Mission régionale d'autorité environnementale

Avis de la Mission Régionale d'Autorité environnementale Nouvelle-Aquitaine relatif à l'exploitation d'un centre de collecte et de tri de déchets de métaux ferreux et non ferreux et de dépol- lution de véhicules hors d'usage à Niort (79)

n°MRAe 2022APNA5

dossier P-2021-11876

Plan masse de l'installation (extrait de l'étude d'impact page 185)

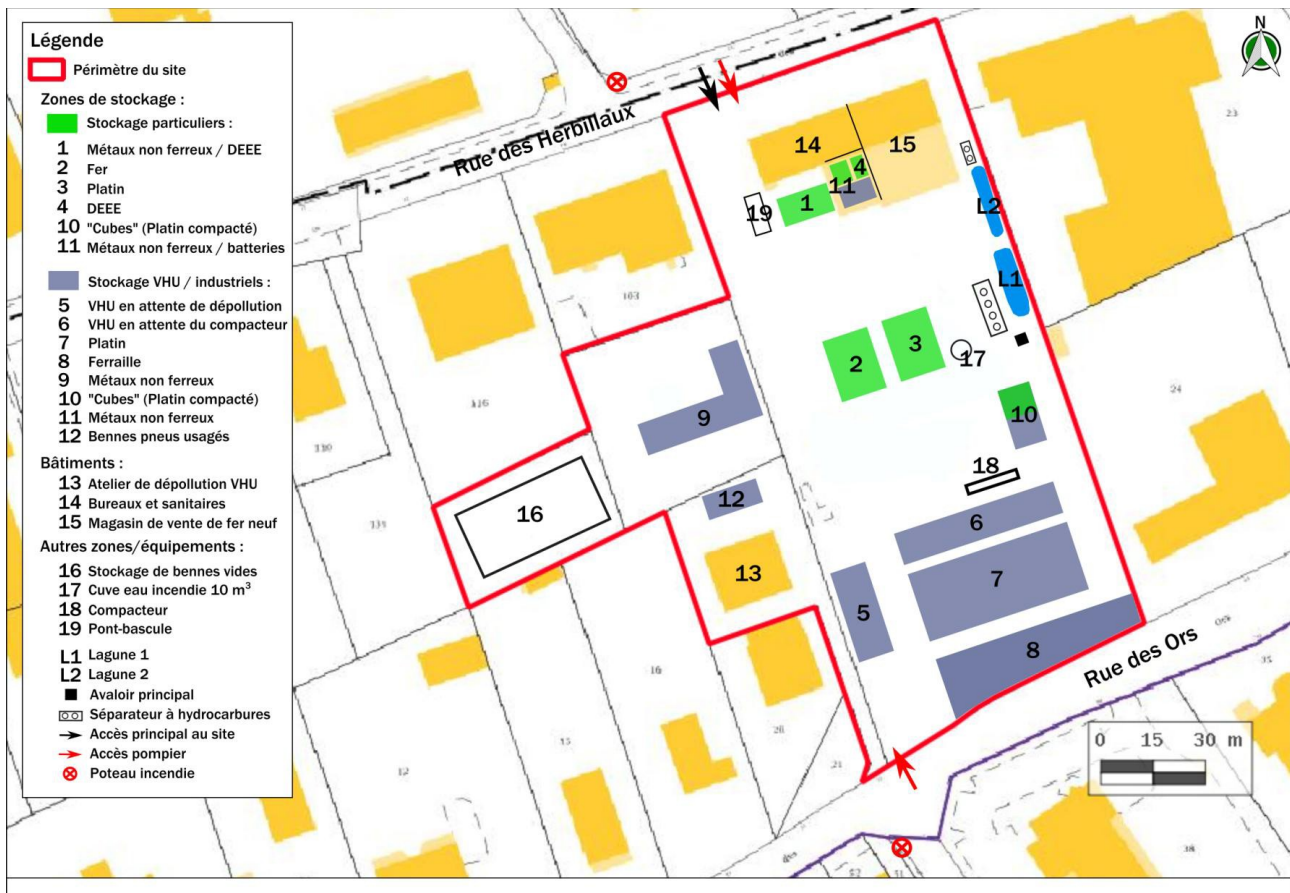
La MRAE considère qu'un bilan précis des travaux proposés par l'étude hydraulique de 2018 devrait être dressé, précisant les aménagements restant à réaliser, et qu'un plan détaillé des réseaux, des ouvrages et de leurs caractéristiques définitives devrait figurer dans l'étude d'impact.

La MRAE note par ailleurs que le dossier manque de précisions sur le dimensionnement des lagunes par exemple, et que des données sont manquantes (pas de débit des pompes de refoulement ou de caractéristiques du séparateur à hydrocarbures). Les éléments présentés ne permettent ainsi pas de conclure au bon dimensionnement des ouvrages de gestion des eaux pluviales des aires imperméabilisées.

La MRAE recommande que les conditions de maîtrise sur le site des eaux pluviales dans les situations de forte pluie, de défaillance, ou de saturation du poste de relevage soient apportées, dans l'objectif de démontrer l'évitement de tout débordement vers le milieu extérieur pouvant représenter
